**DIPARTIMENTO DEI VIGILI DEL FUOCO, DEL SOCCORSO PUBBLICO E DELLA DIFESA CIVILE  
DIREZIONE CENTRALE PER LA PREVENZIONE E LA SICUREZZA TECNICA  
AREA PREVENZIONE INCENDI**

PROT. n° P2059/4108 sott. (vari)

OGGETTO: D.M. 1° febbraio 1986 - Quesiti vari. -

Oggetto: D.M. 1° febbraio 1986 - Norme di sicurezza antincendi per la costruzione e l'esercizio di autorimesse e simili. - Quesiti

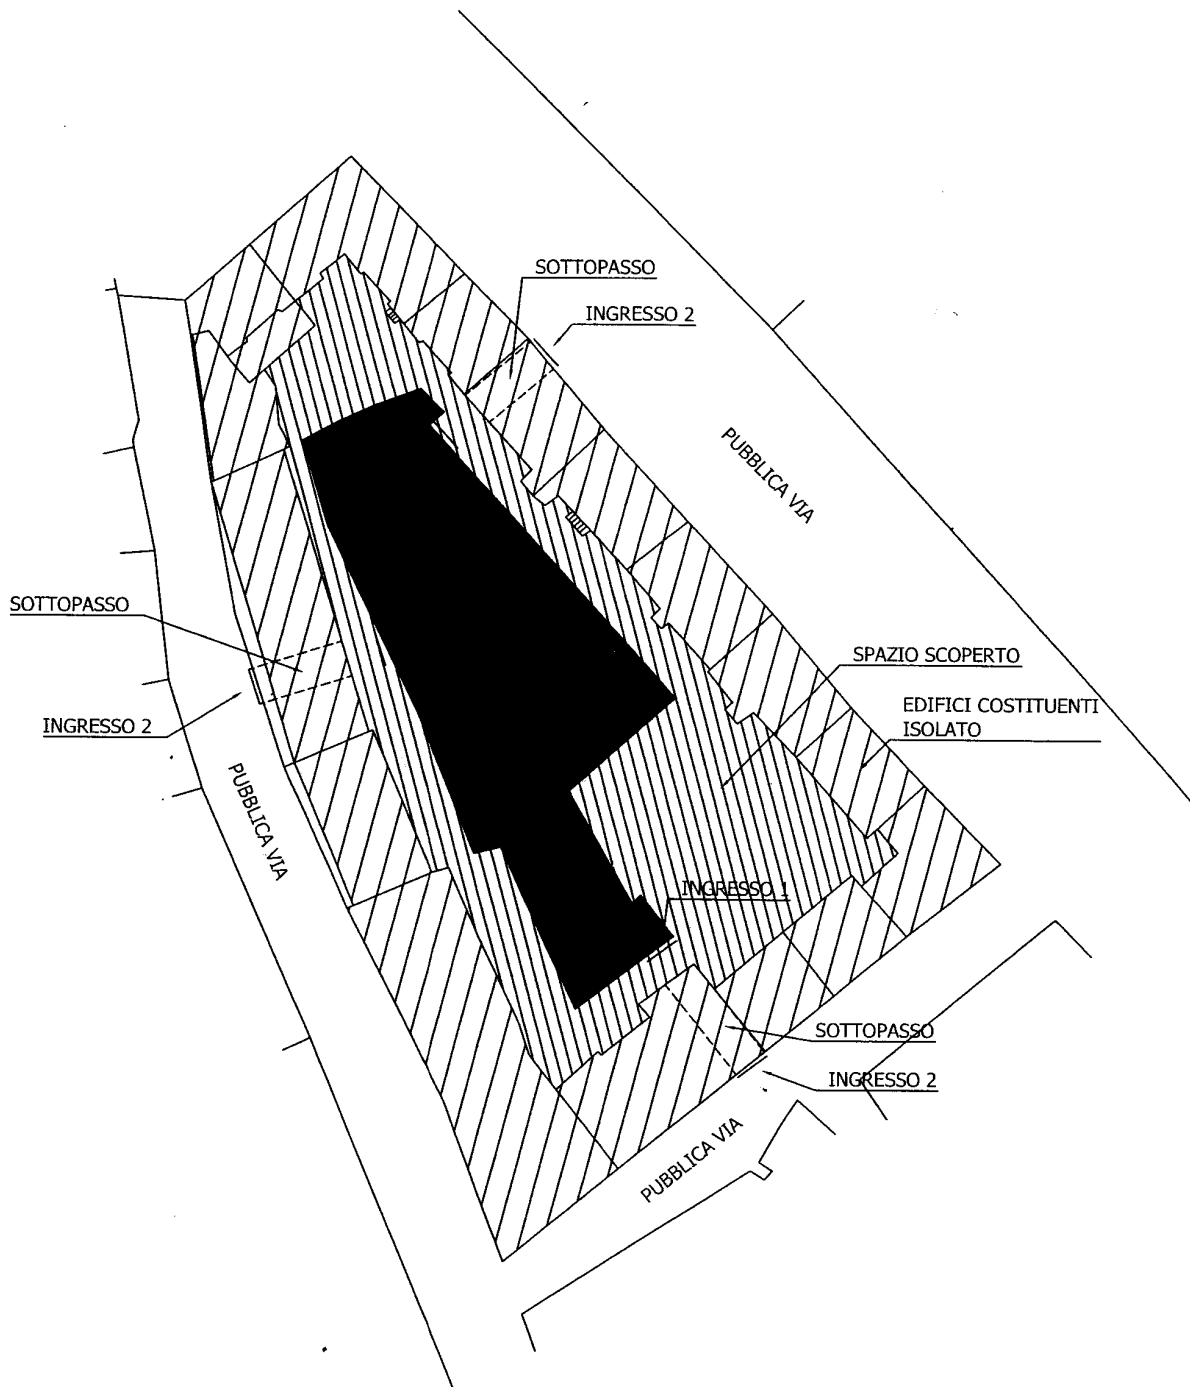
Esempio Un’autorimessa a tre livelli interrati, sottostante una pubblica piazza, richiede la presenza di camini di ventilazione per ogni singolo piano. Accanto alle aperture di ventilazione naturale, indipendenti o a “shunt” e grigliate superiormente a livello piazza, vengono perciò realizzati i camini, anch’essi indipendenti o a “shunt”, grigliati superiormente ma rialzati di 1m rispetto al livello piazza. Ipotizzando uno spessore del solaio immediatamente sottostante la piazza di 0,6m, il camino a servizio del primo livello interrato ha conseguentemente un’altezza efficace di 1,6m, mentre per i livelli inferiori l’altezza sarà tipicamente maggiorata per multipli di 3,0m (4,6m per il secondo interrato, 7,6m per il terzo interrato e così via). Va da sé che la ventilazione assicurata ai vari livelli avrà un’efficacia sensibilmente diversa.

Quesito Si richiede di esprimere parere sulla quota minima di emissione sopra la copertura del fabbricato, sul numero di camini e la loro posizione in funzione della superficie coperta e, con particolare riferimento all'esempio, se è possibile allineare la quota di emissione dei camini a quella di aerazione (livello piazza) perlomeno per i livelli interrati inferiori al primo.

- in analogia a quanto previsto per gli autosilo dal punto 3.9.4 del decreto, si conferma che la quota di sbocco dei camini previsti dal punto 3.9.3 deve essere posta almeno a m 1,00 oltre la copertura del fabbricato;
- il numero dei camini da realizzare è ovviamente lasciato alla valutazione del tecnico progettista il quale, nel rispetto del prescritto rapporto  $m^2$  0,20 per ogni  $100 m^2$  di superficie, ne distribuisce la sezione totale richiesta in più camini da posizionare in maniera tale da garantire un efficace tiraggio il più uniformemente possibile lungo l'intera area.

Si concorda con quanto prospettato: i camini di ventilazione a servizio dei piani oltre il primo interrato possono sfociare anche al piano di riferimento (livello pianoterra/ piazza)

ALLEGATO B.1

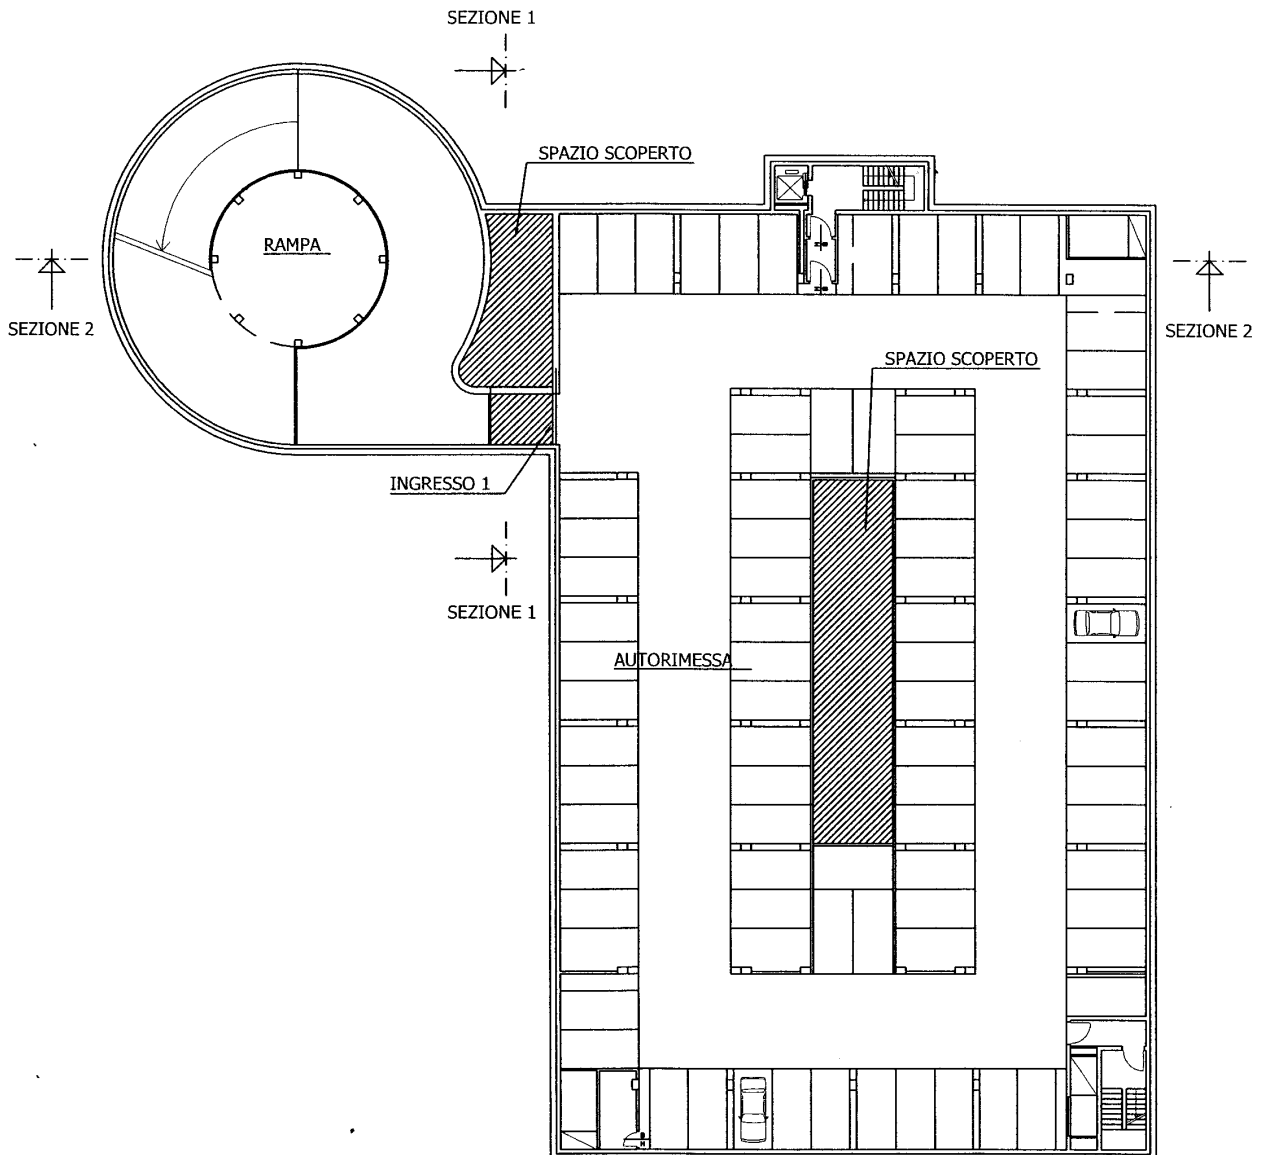
Si consideri l'allegato B.1 e B.2 con rappresentata, in pianta e sezione longitudinale, un'autorimessa interrata a quattro livelli sovrastata da piazza e pubbliche vie. Il singolo piano, formante compartimento a se stante, può essere considerato un autorimessa mista. Il raggiungimento della singola autorimessa (singolo piano interrato) è assicurato da una rampa elicoidale, realizzata nel rispetto del punto 3.7.2 1° capoverso (vincoli geometrici), e da un tratto orizzontale in attraversamento di uno spazio scoperto (D.M. 30 novembre 1983). L'ingresso all'autorimessa è, per ogni piano, rappresentato dall'ingresso 1 (punto 3.7.0 1° capoverso). La rampa risulta non facente parte delle autorimesse e può essere perciò realizzata in metallo grigliato per cui non risulta coperta in nessun punto. Conseguentemente il punto 3.7.0 2° capoverso non trova applicabilità. Le quattro autorimesse miste risultano perciò accessibili da spazio scoperto con ingresso ricavato su spazio scoperto. Esse risultano di tipo fuori terra (punto 1.1.1. 2° capoverso) con tutte le conseguenti implicazioni.

**Quesito** Si richiede di specificare le modalità di individuazione dell'ingresso e dell'accesso all'autorimessa con particolare riferimento all'esempio proposto.

Pur se non espressamente definiti dalla norma, quest'ultima non lascia dubbi su cosa debba intendersi per "ingresso" e per "accesso" alle autorimesse:

- L'ingresso è l'apertura, o varco, che pone in comunicazione il locale (area coperta) con l'esterno (area scoperta), tant'è che il decreto, al punto 3.7.0, secondo capoverso, recita: "Se l'accesso avviene mediante rampa, si considera ingresso l'apertura in corrispondenza dell'inizio della rampa coperta".
- L'accesso, invece, costituisce il "sistema di percorso" che adduce all'ingresso. Al riguardo si richiama l'attenzione che qualora tale sistema dovesse – come nel caso prospettato – attraversare edifici ed aree non pertinenti l'autorimessa, l'intera linea di tragitto deve possedere perlomeno le caratteristiche minime dimensionali richieste dalla norma per le rampe, e ciò – oltre che per garantire in sicurezza il normale transito degli autoveicoli – anche ai fini di consentire la possibilità di intervento ai mezzi di soccorso.

Per quanto concerne il secondo aspetto del quesito, peraltro connesso a quanto sopra esposto, giova richiamare quanto formulato dal punto 1.1.1 del decreto in materia di classificazione tipologica. La caratteristica ubicativa dei piani delle autorimesse viene correlata al piano di riferimento il quale, per il caso prospettato, non può essere la sovrastante piazza da cui, mediante rampa elicoidale, si realizza l'accesso, ossia il "sistema di percorso" che conduce ai vari ingressi di piano dell'autorimessa. Si soggiunge che, pur se la rampa in questione si sviluppa in area a cielo libero avente caratteristiche di "spazio scoperto", non possono essere considerati piani di riferimento i livelli di innesto della rampa con i vari piani di parcheggio.

Anche se dal punto di vista formale il quesito è posto in modo ineccepibile stante le definizioni della norma, appare comunque inopportuno poter considerare fuori terra una autorimessa realizzata con gli "escamotage" costruttivi prospettati.

ALLEGATO C.1

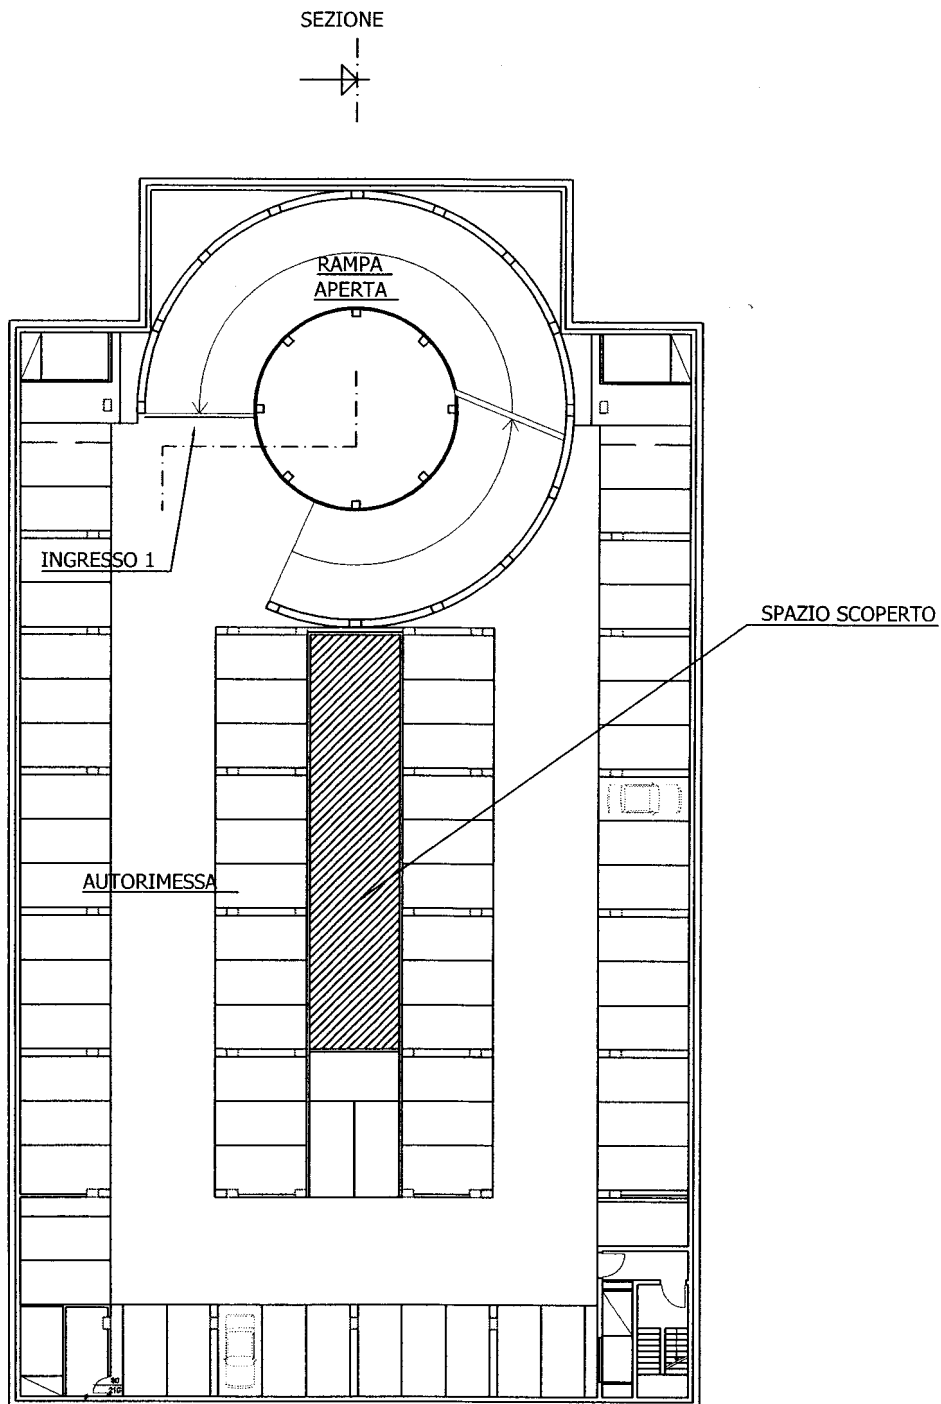
**Esempio** Si consideri l'allegato C.1 e C.2 con rappresentata, in pianta e sezione longitudinale, un'autorimessa interrata a quattro livelli sovrastata da piazza e pubbliche vie. Il singolo piano risulta compartimento a se stante. Il raggiungimento del singolo piano è assicurato da una rampa elicoidale di tipo aperto, realizzata nel rispetto del punto 3.7.2 e come da definizione (punto 0). Essendo di tipo aperto, la rampa è direttamente accessibile dai singoli piani senza separazioni fisse REI e portoni tagliafuoco.

Quesito Si richiede di esprimere parere sulla “sicurezza equivalente” delle due tipologie di rampa con particolare riferimento all’esempio proposto..

Si concorda con il parere espresso al riguardo da codesti Uffici

Si ritiene che la rampa aperta non necessiti di specifica compartimentazione e dalla quale, quindi, si potrà accedere all'autorimessa senza separazioni REI. Sono quindi valutabili equivalenti dal punto di vista antincendio le rampe di tipo aperto e a prova di fumo.

ALLEGATO D.1

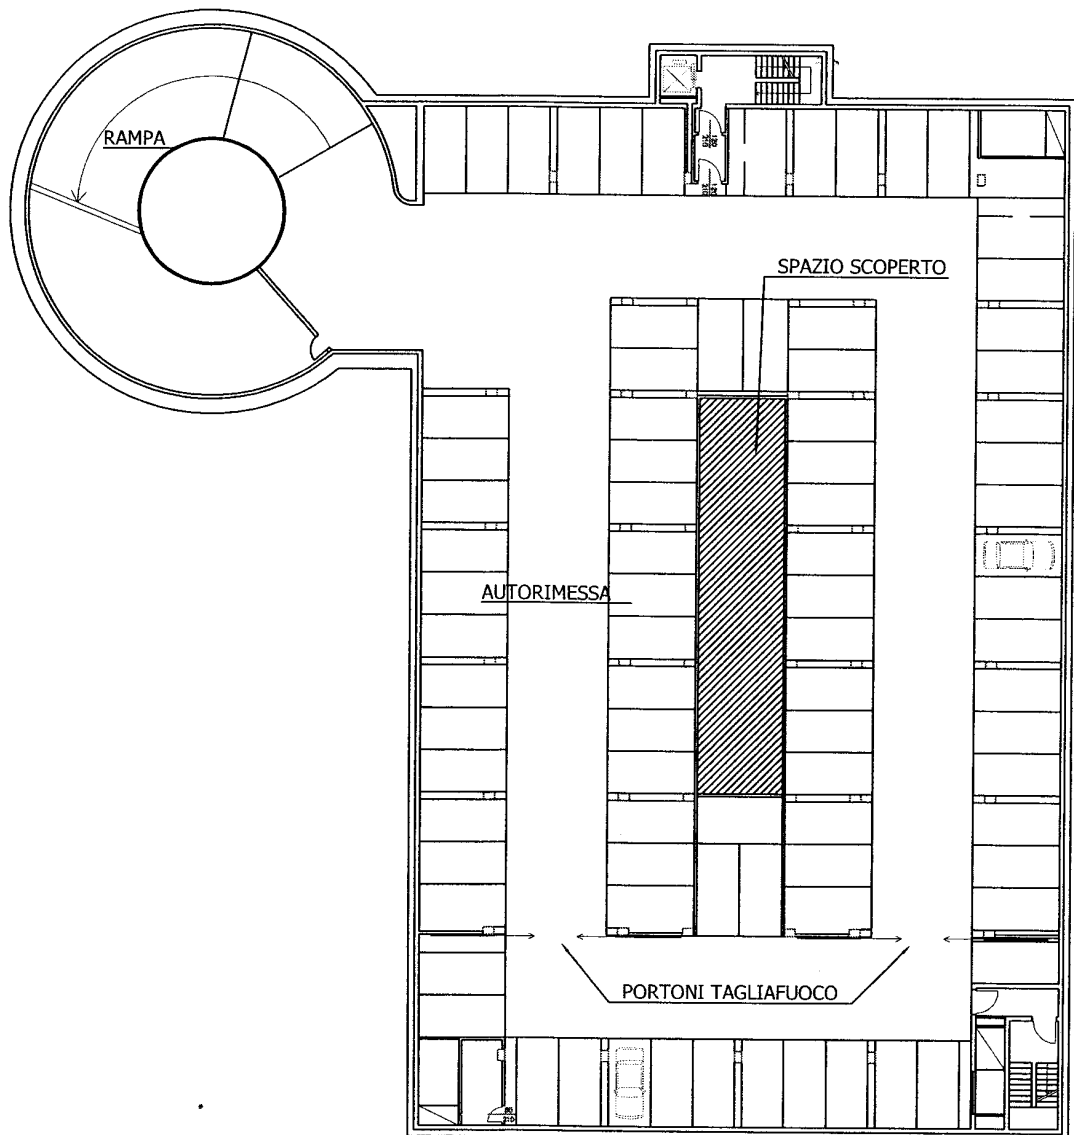
Esempio Si consideri l’allegato D.1 e D.2 con rappresentate in pianta due possibili organizzazioni interne di un piano di un’autorimessa interrata per il quale è richiesta la suddivisione in due compartimenti. La soluzione D.2 è sicuramente più onerosa per il Cliente.

Quesito Si richiede di esprimere parere sulle modalità di divisione dei piani in riferimento alla fruibilità, in emergenza, delle vie carrabili.

Si concorda con quanto espresso al riguardo da codesti Uffici e, per ciò che attiene alla possibilità di accesso ad un compartimento tramite altro compartimento, si fa presente che la questione è stata da tempo affrontata dal C.C.T.S. il quale ha chiarito che è consentito servire con un'unica rampa aperta o a prova di fumo, più compartimenti di un'autorimessa ubicati ad uno stesso livello e non aventi, necessariamente, accesso diretta dalla rampa stessa, con la limitazione che la superficie complessiva per piano non sia superiore al doppio di quella massima ammessa, in funzione del piano, per singolo compartimento.

In emergenza non è richiesta la possibilità di fruire delle vie carrabili, la priorità riguarda solo l'esodo delle persone. Quindi, la/e rampa/e al piano quando non sia utilizzata per l'esodo, può servire anche in via indiretta altri compartimenti allo stesso piano.
